PARC EOLIEN D'EPUISAY

Dossier de demande d'autorisation unique

Synthèse du porter à connaissance en vue de l'enquête publique
intégrant la réduction du nombre d'éoliennes

Vue 7 : Entre les Grandes Noues et les Petites Noues

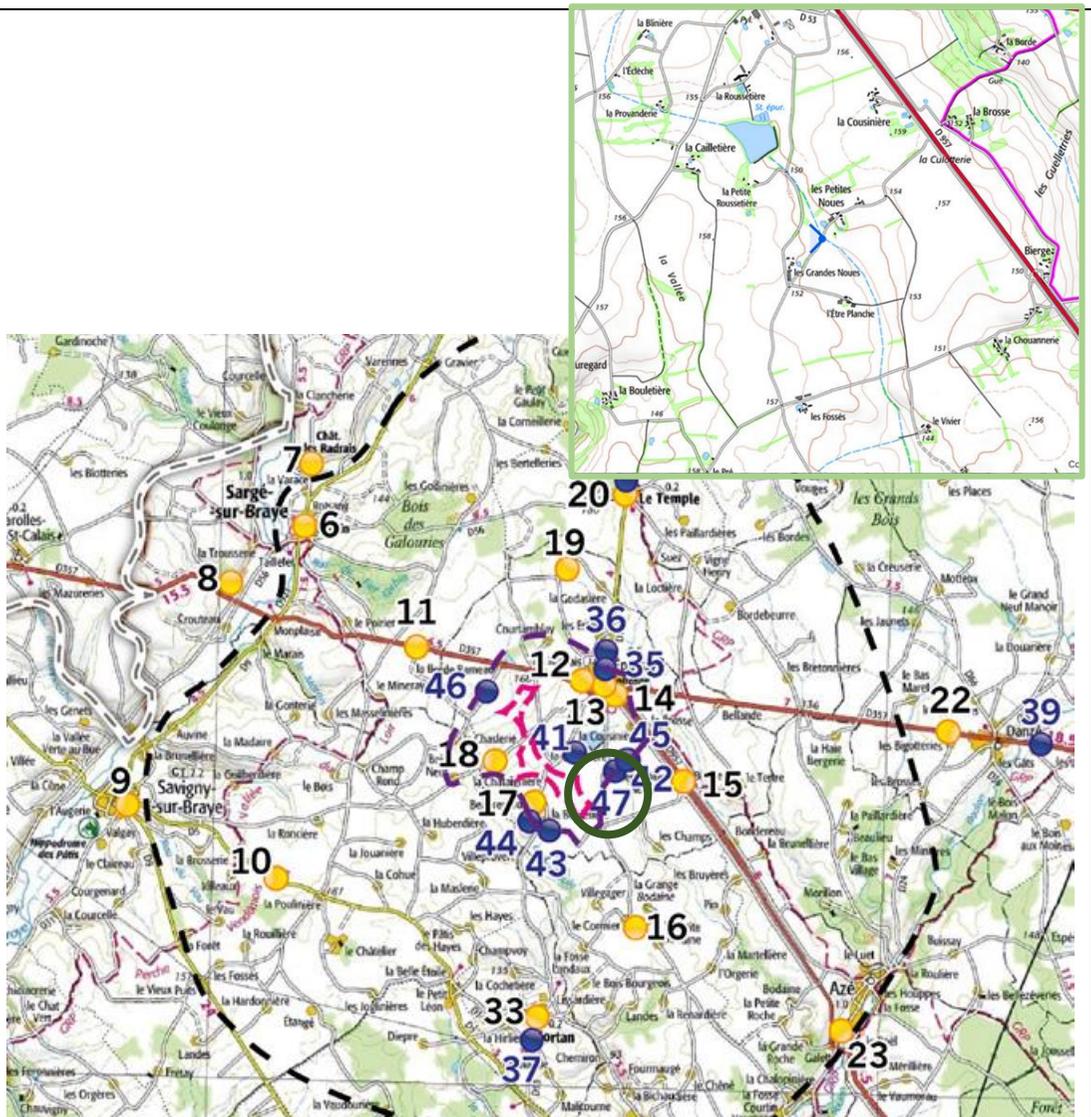
<p>Distance à l'éolienne la plus proche : 0,9km (E1)</p> <p>Distance à l'éolienne la plus éloignée : 1,7km (E6)</p> <p>Coordonnées de la prise de vue : N47°53'09,5" – E 000°55'58.2"</p> <p>Altitude de la prise de vue : 148m</p>
<p>Commentaires du projet autorisé :</p> <p>L'observateur est situé entre deux hameaux isolés des Grandes Noues et des Petites Noues, situés à l'est immédiat du projet. Le hameau des Grandes Noues est dans le champ visuel. Le terrain marque ici un bombement qui limite les portées visuelles. Trois éoliennes sont réellement visibles, émergeant au-dessus de la ligne du terrain par leurs rotors. Les trois autres sont largement filtrées et même masquées en période de végétation par un groupe arboré.</p> <p>L'éolienne la plus proche émerge de manière assez signifiante au-dessus du hameau, tandis que les deux autres s'en éloignent.</p> <p>Effet de la modification :</p> <p>L'incidence du projet sur le paysage avec le modèle Senvion autorisé et le modèle Vestas demandé sont similaires sur ce point de vue. Les rapports d'échelles avec le bâti en avant plan ne sont pas modifiés. Bien que les éoliennes supprimées soient celles derrière les arbres, l'emprise visuelle du projet depuis ce hameau sera réduite.</p>

Vue 8 :Epuisay – C13 entre Savigny et Epuisay, à l'intersection avec la route vers le lieu-dit La Châtaignière

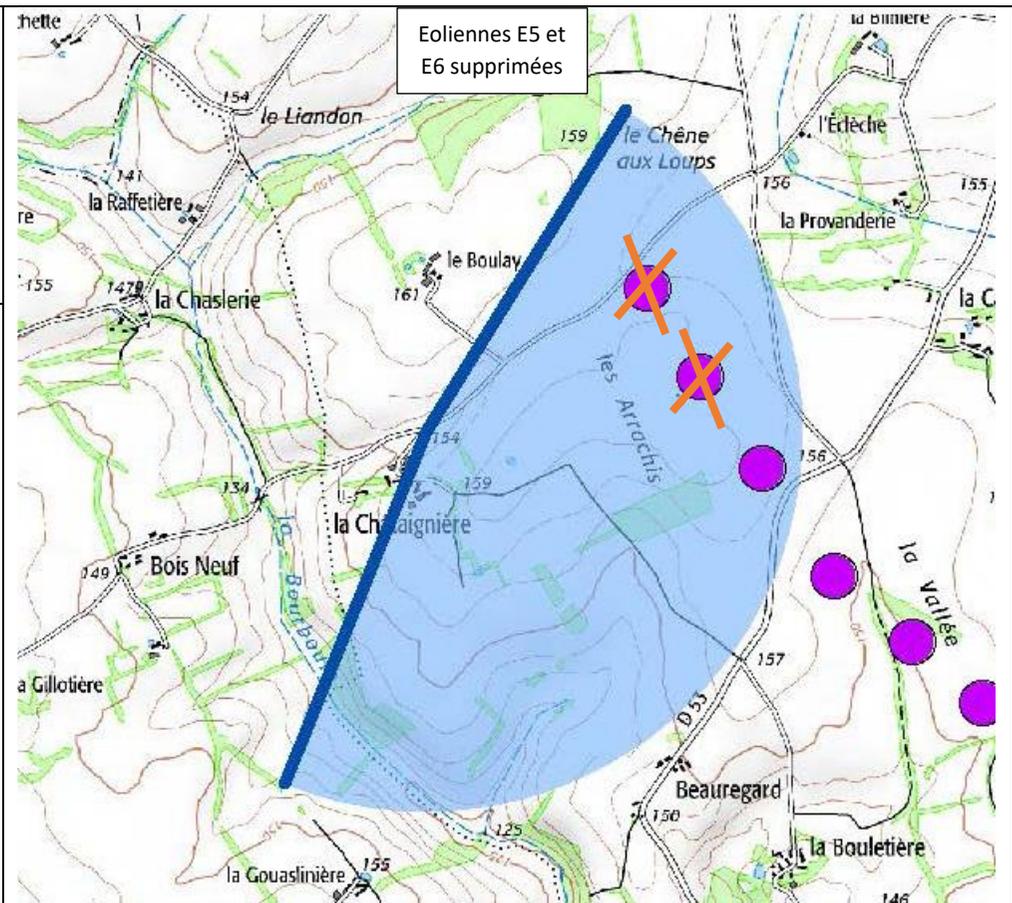
L'incidence du projet sur le paysage avec le modèle Senvion autorisé et le modèle Vestas demandé sont similaires depuis ce point de vue. La différence de hauteur entre le modèle Senvion et Vestas est peu perceptible et ne remet pas en question les conclusions initiales de l'étude paysagère. La réduction du nombre d'éolienne est nettement favorable en terme d'emprise visuelle et de proximité à la route.

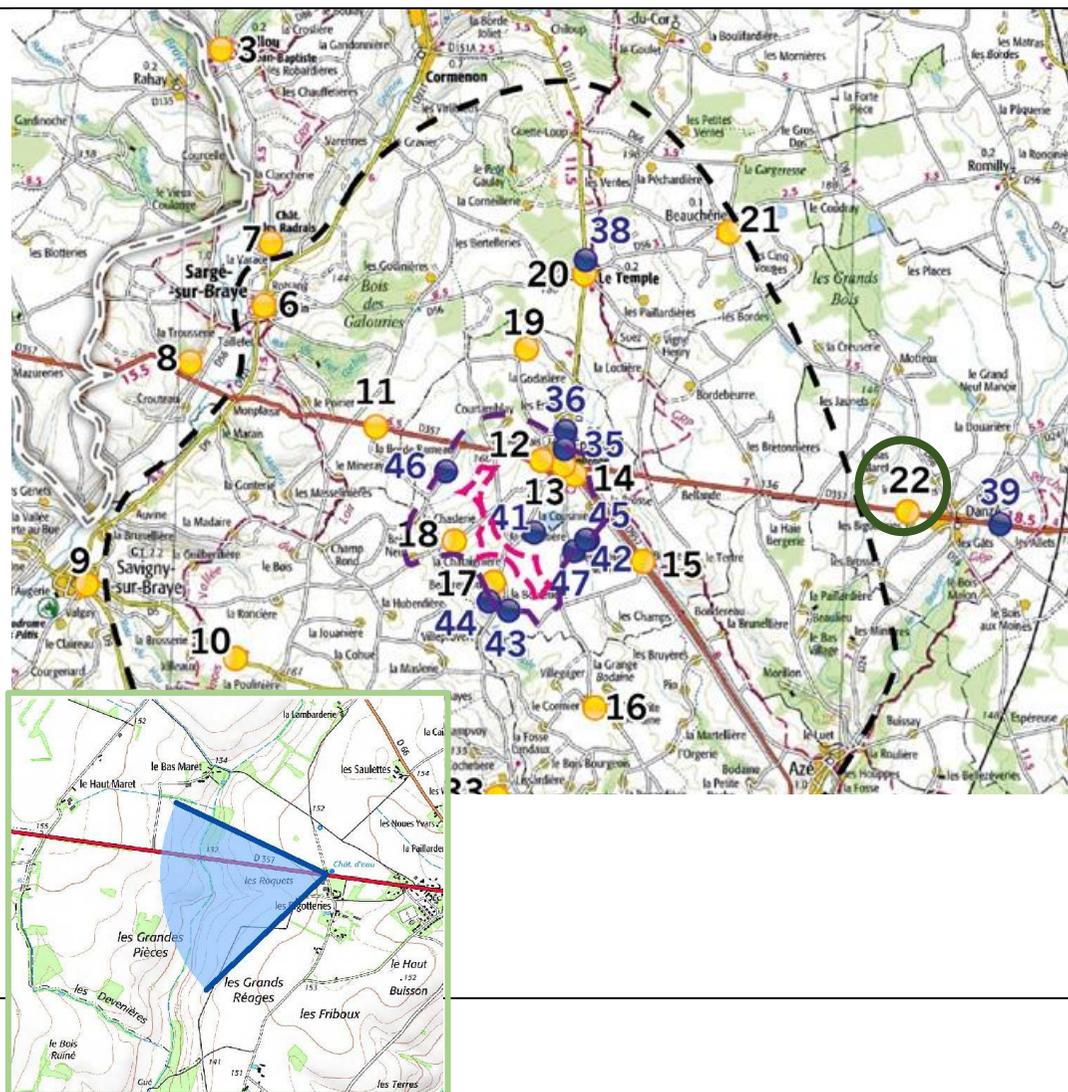
Depuis ce point aucune différence n'est perceptible entre le projet autorisé et la modification souhaitée. La réduction du nombre d'éolienne réduit l'emprise visuelle du projet.

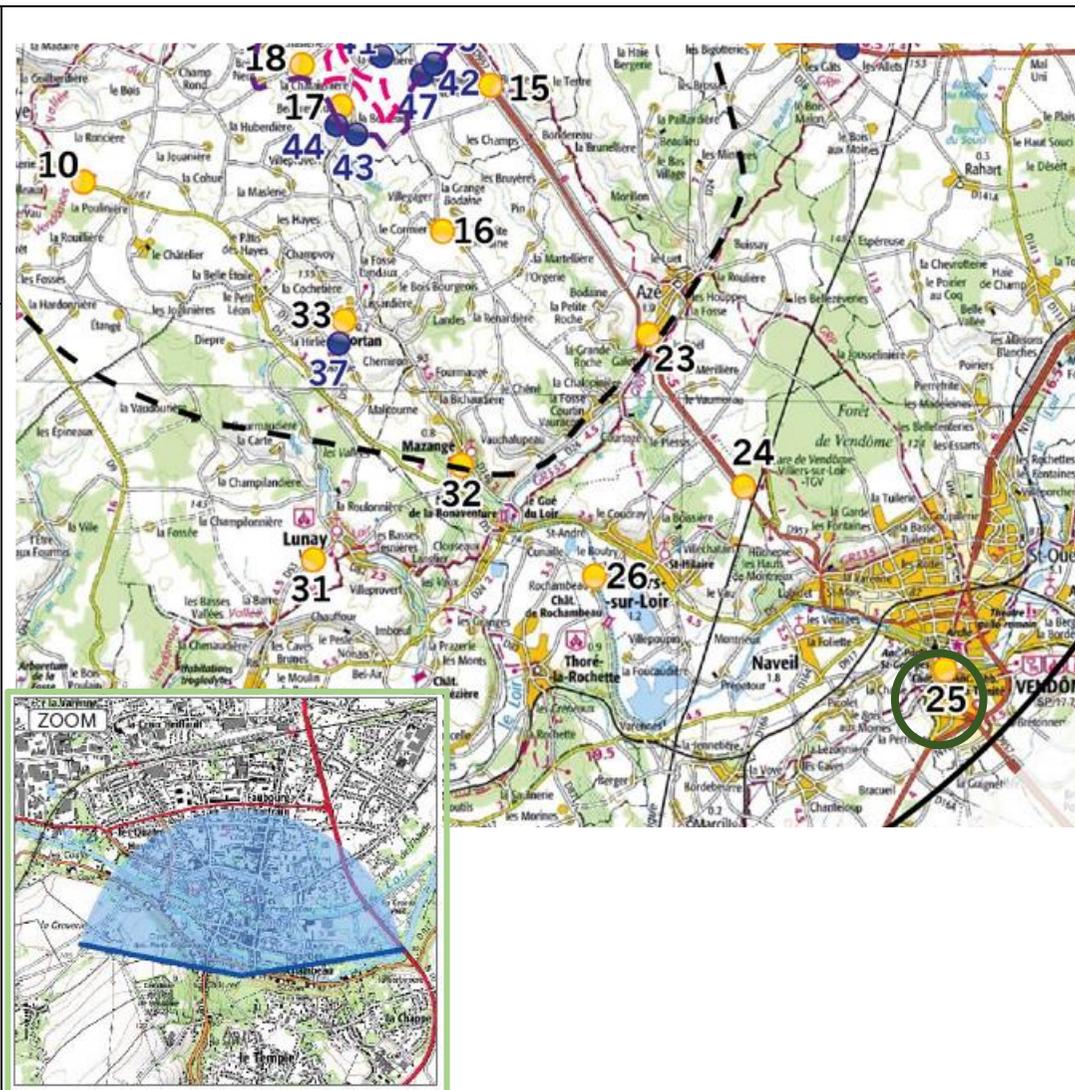
Depuis ce point, aucune différence n'est perceptible entre le projet autorisé et la modification souhaitée.

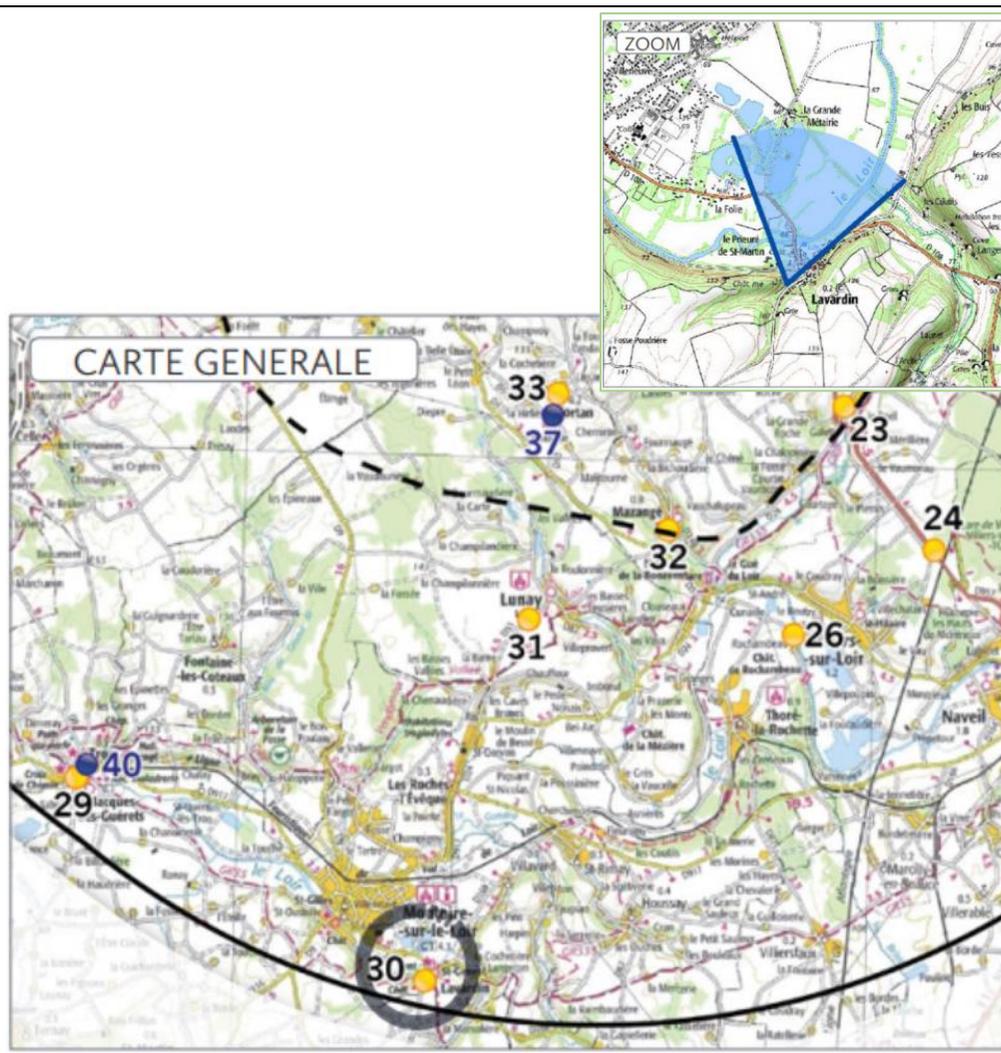
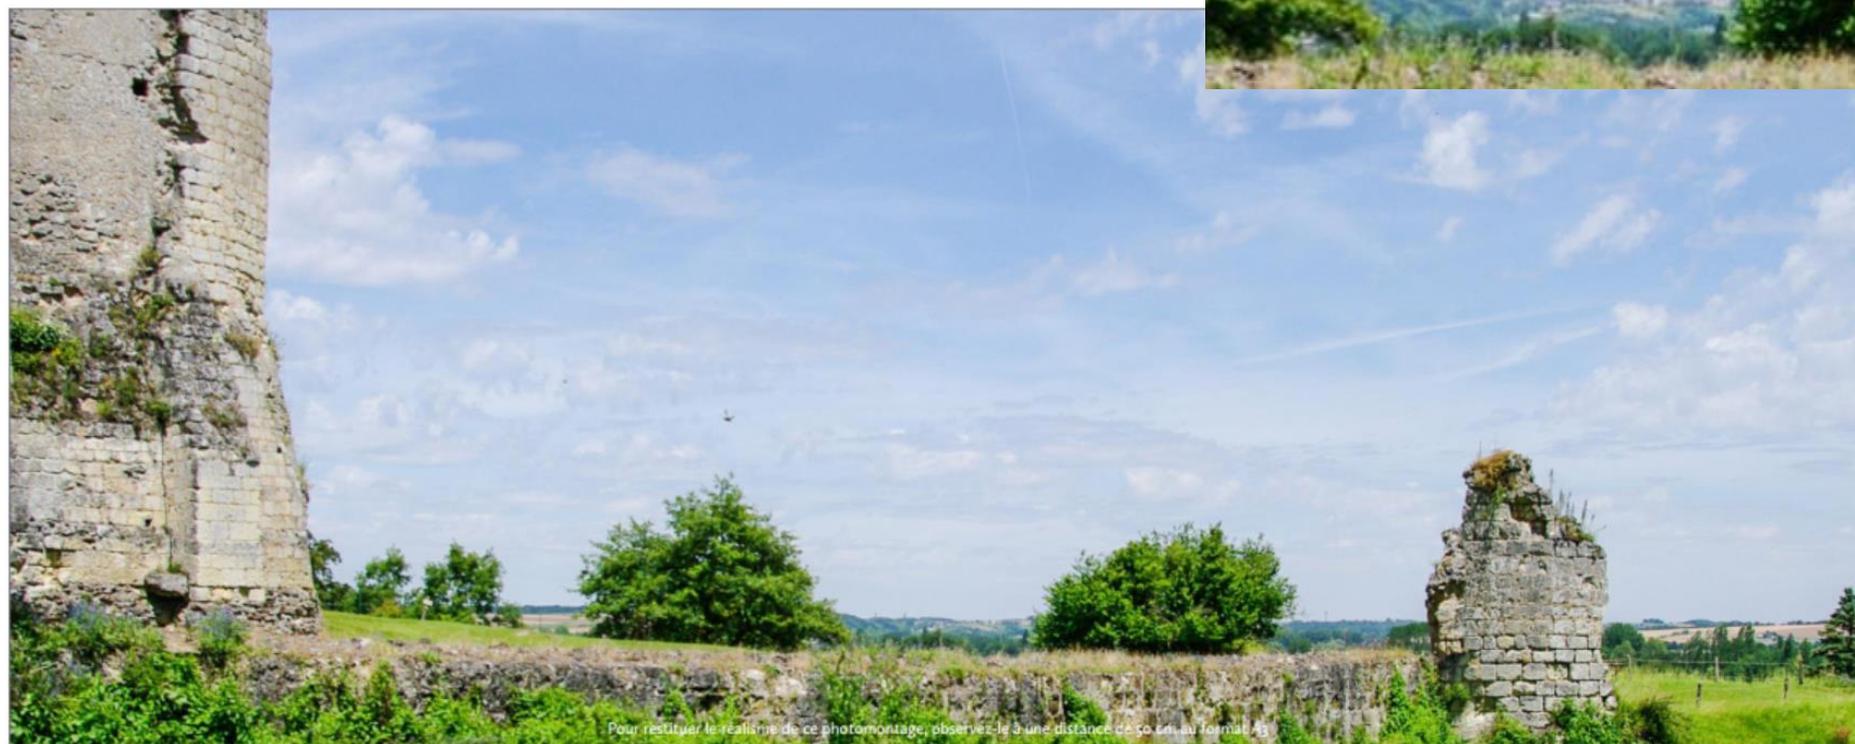
Une nouvelle photographie a été effectuée pour réaliser ce photomontage avec les machines V100. La nouvelle prise de vue étant décalée de quelques mètres par rapport à l'initiale, le photomontage de l'implantation est lui aussi décalé dans le paysage. Depuis ce point, aucune différence n'est perceptible entre le projet autorisé et la modification souhaitée.

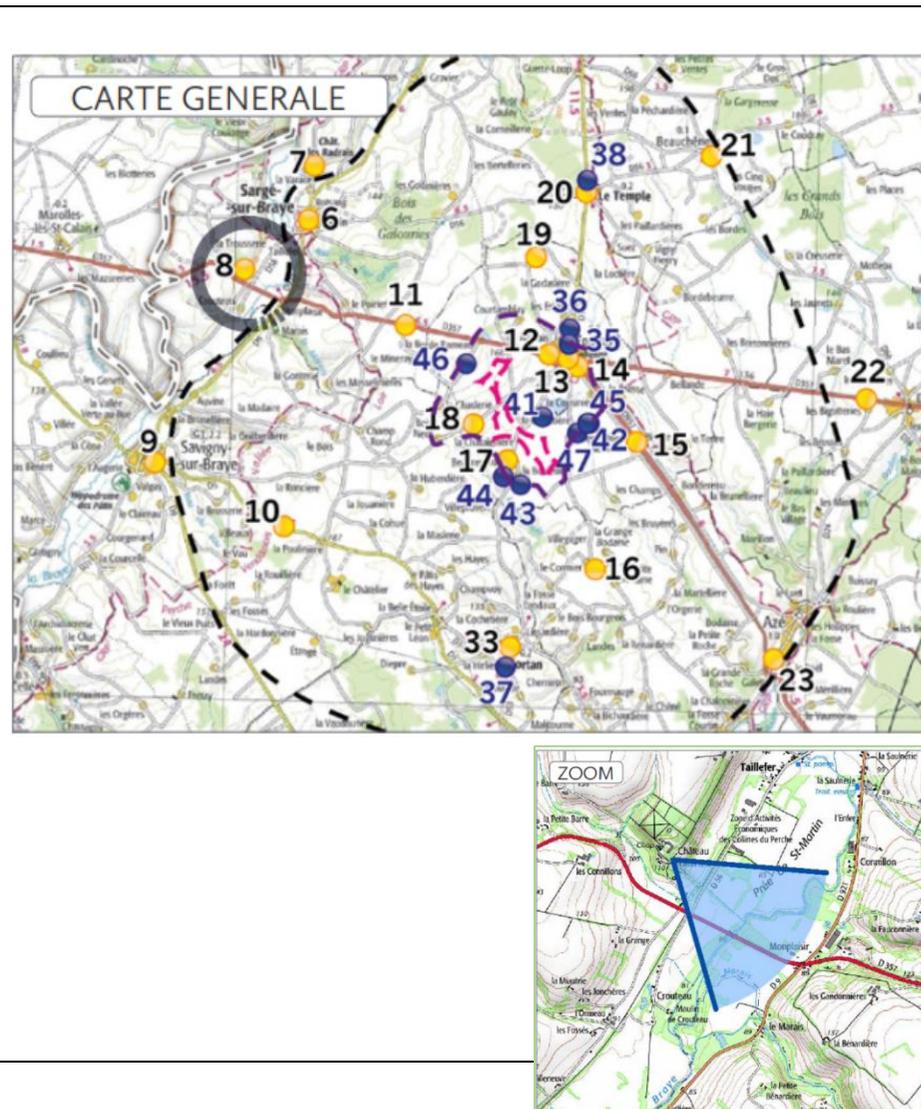
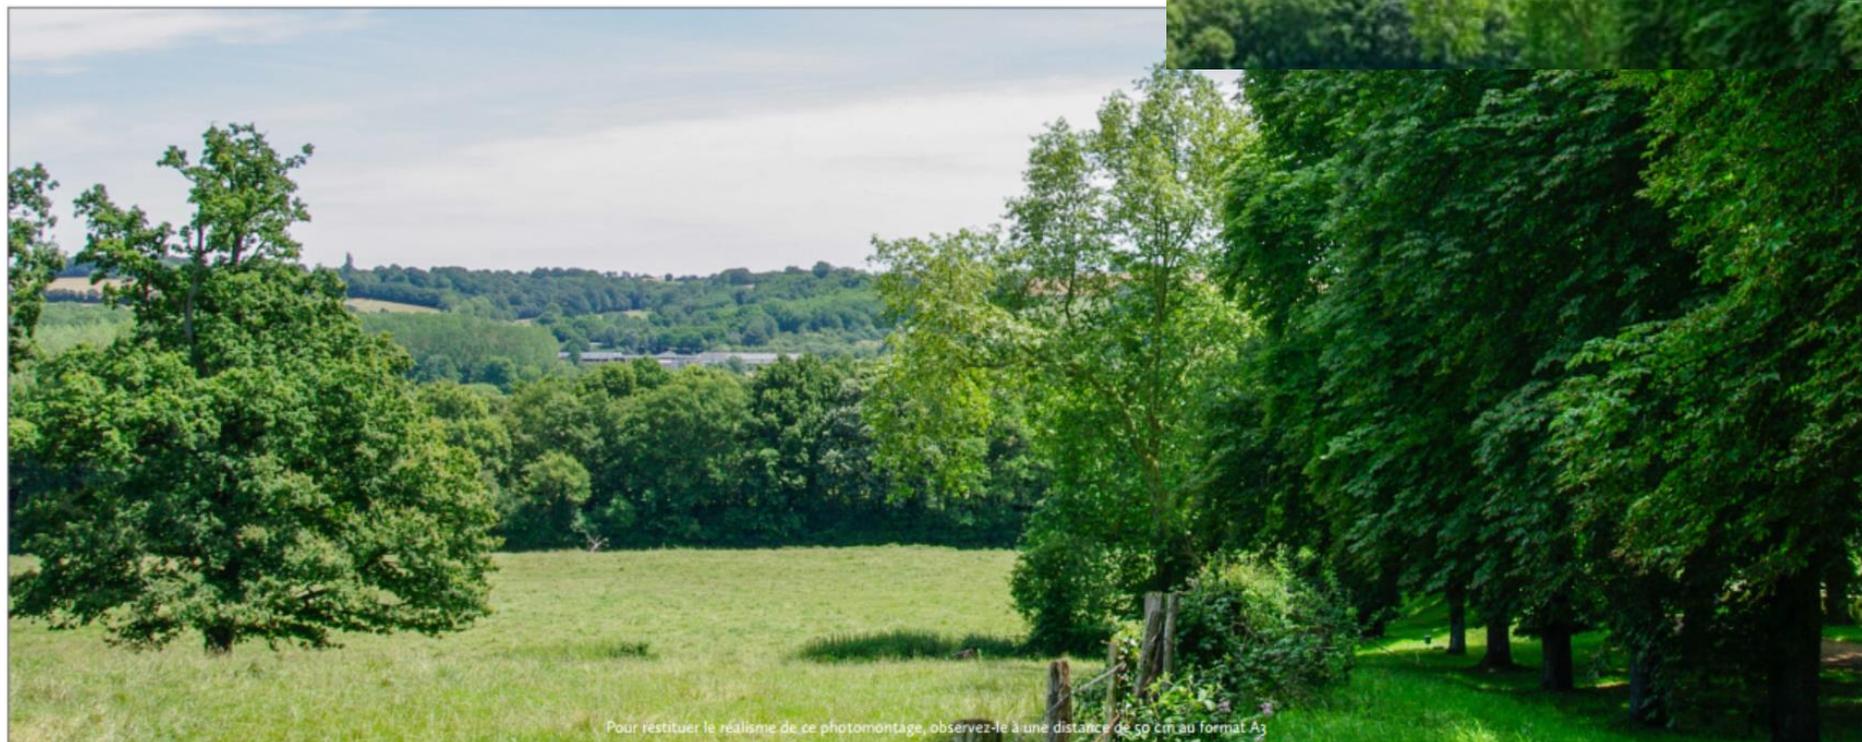
Une nouvelle photographie a été effectuée pour réaliser ce photomontage avec les machines V100.

Depuis ce point aucune différence n'est perceptible entre le projet autorisé et la modification souhaitée.

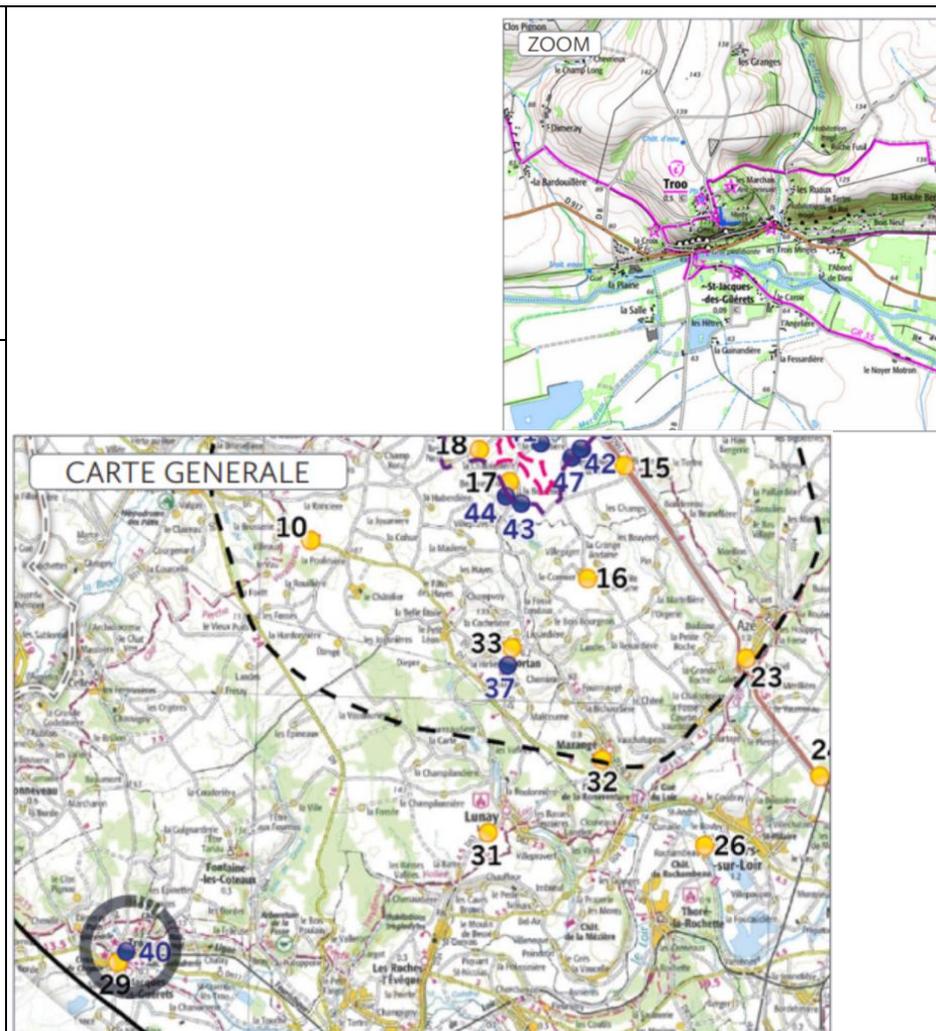
Depuis ce point, compte tenu des masques visuels (relief, boisements) ainsi que de la distance au projet, aucune différence n'est perceptible entre le projet autorisé et la modification souhaitée.
